Statsforvalteren i Vestfold og Telemark

► Svar på tilbakemelding angående søknad om tiltak i sjø – Frier Vest

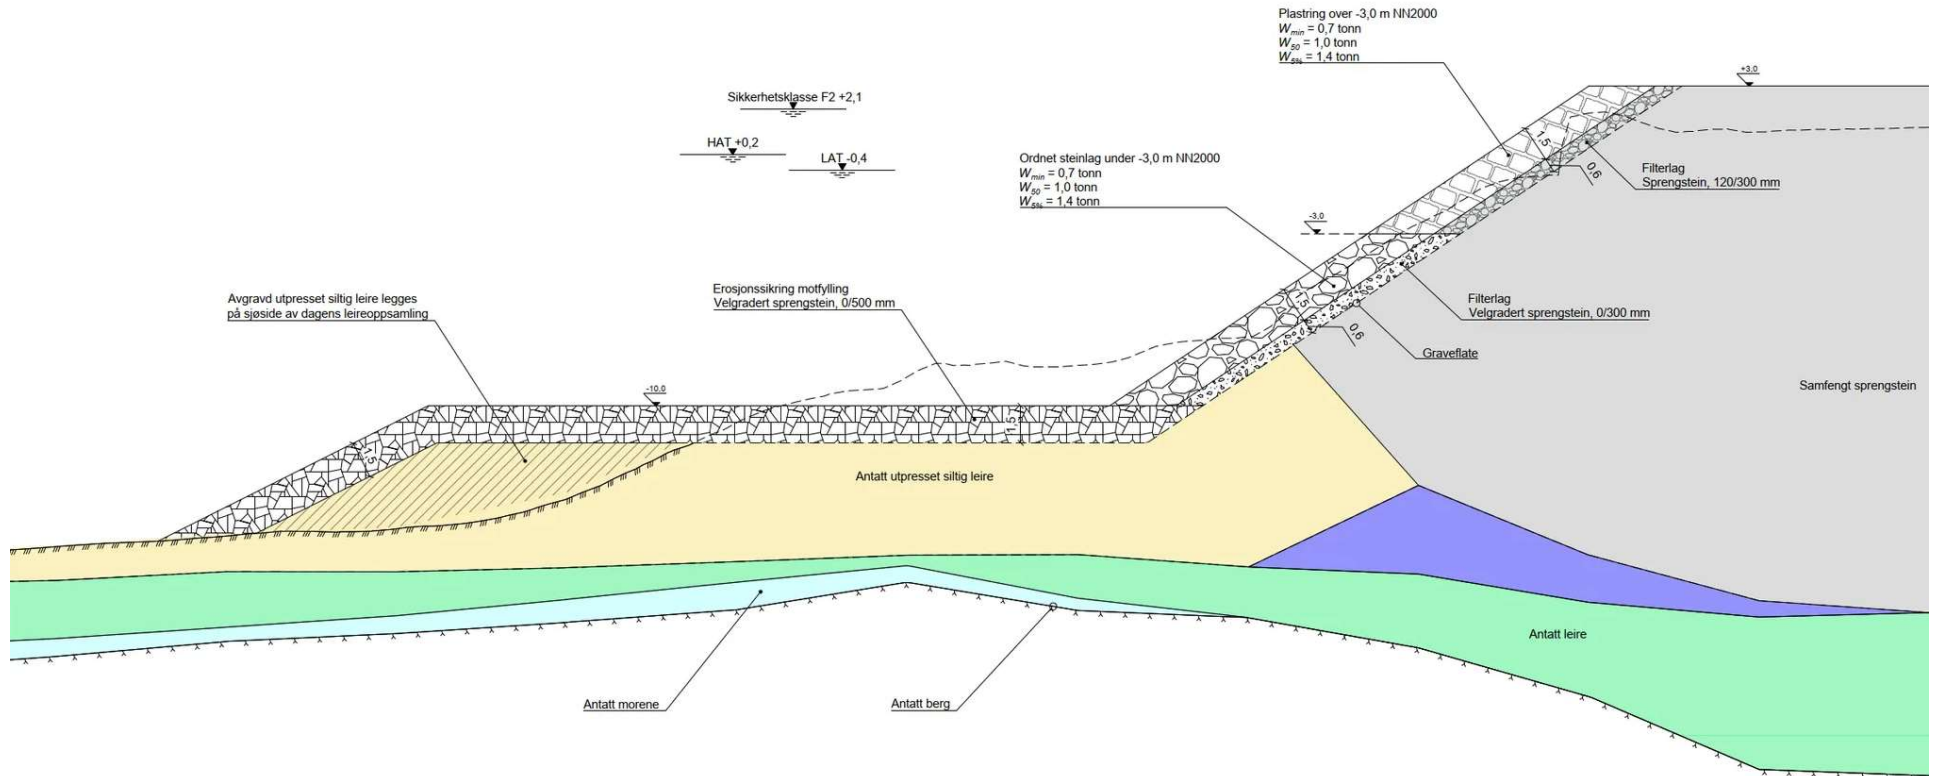
1. Dere skriver i vedlegg 4 at tiltakene dere søker om å gjennomføre ligger innenfor arealet der dere allerede har tillatelse til å fylle ut. Hvis jeg leser kartet i vedlegg 2 riktig, så ser det ut som flere av tiltakene (prosjektert fyllingsfot, mudret område 1, deponiområde og område for tildekkingslag/erosjonssikring) ligger min. delvis på utsiden av formålsgrensen for tiltak på land, som for meg ser ut til å være samme yttergrense som ble søkt om og gitt tillatelse til utfylling (se vedlegg).
 - a. For hver av disse tiltakene må dere vise tydelig i kart og i tekst hvor mye som ligger innenfor gjeldende tillatelse og hvor mye som ligger utenfor.

2. Er volum til erosjonssikring og til etablering av stabiliserende fyllingsfot inkludert i allerede omsøkt ramme for utfylling? Hvis ikke må dere oppgi volum i søknaden. Benytt del C i søknadsskjema for utfylling til både omfang knyttet til erosjonssikring og til stabiliserende fyllingsfot.

Viser til vedlagt oversiktstegning G-23 med supplerende kommentarer.

Det berørte sjøbunnsarealet (markert grønt i vedlagt tegning G-23) ligger innenfor reguleringsgrensen. Arealet på ca. 3 500 m² ligger utenfor formålsgrensen og dermed innenfor området tilegnet farled iht. Reguleringsbestemmelser for Frier Vest. Tillatelse til overskridelse av formålsgrensen er omsøkt til Kystverket og er nå under behandling.

- Fortrengte masser ved fyllingsfot foran kai 1 (markert med grått) ligger utenfor formålsgrensen. De fortrengte massene skal ikke erosjonssikres, og volumet av de fortrengte massene er inkludert i endringssøknad (datert 19.09.2024). Fyllingsfoten er innenfor reguleringsgrensen.

Gjeldende søknaden om tiltak i sjø omfatter fortrenge masse ved fyllingsfot foran kai 2. Tiltaket innebærer forflytning av fortrenge masse ut fra fyllingsfot for å oppnå rett seilingsdyp. Massene vil bli lagt slik at de sammen med et erosjons-/tildekkingslag vil fungere som en stabiliserende motfylling. Det berørte sjøbunnsarealet er markert med grønt i vedlagt tegning G-23.

Figur 1: Utklipp av tegning som viser den endelige situasjonen.

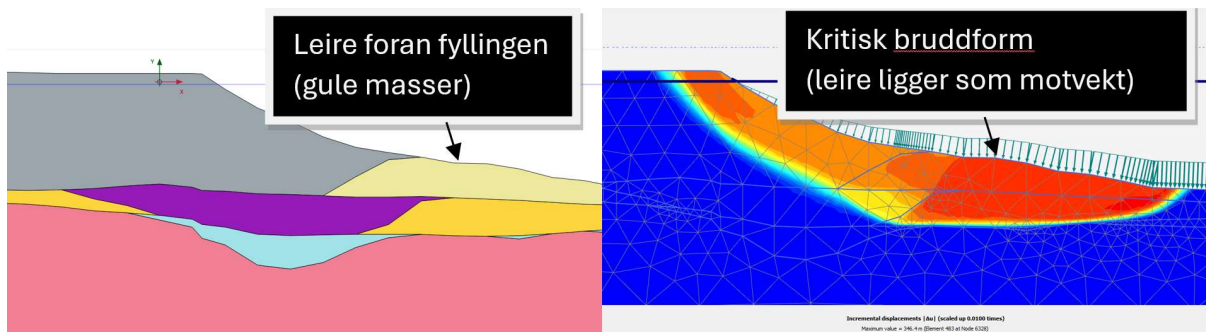
3. I del A, punkt i skriver dere at fortrenge masse som hovedsakelig består av sediment, utfyllt stein og sand fra tildekkingslaget skal forflyttes ut fra fyllingsfot for å oppnå tilstrekkelig seglingsdyp. Videre at massene vil bli forskjøvet ned i en fordypning rett utenfor fyllingen.
- a. Vil disse massene ha en stabiliserende effekt på utfyllingen, eller er det en ren dumping for å bli kvitt massene?

Tiltaket omfatter forflytning av fortrenge masse ut fra fyllingsfot. Massene vil bli lagt slik at de sammen med et erosjons-/tildekkingslag vil fungere som en motfylling for å sikre den geotekniske stabiliteten av skrånningen. Motfyllingen må strekkes utover for å opprettholde tilstrekkelig seilingsdybde.

Det er totale vekten av massene som vil fungere som motfylling og derfor vurdert som egnede. Massene vil da ha en nytteverdi (gjenbruk) istedenfor å ta massene opp på land og levere til lovlig mottak.
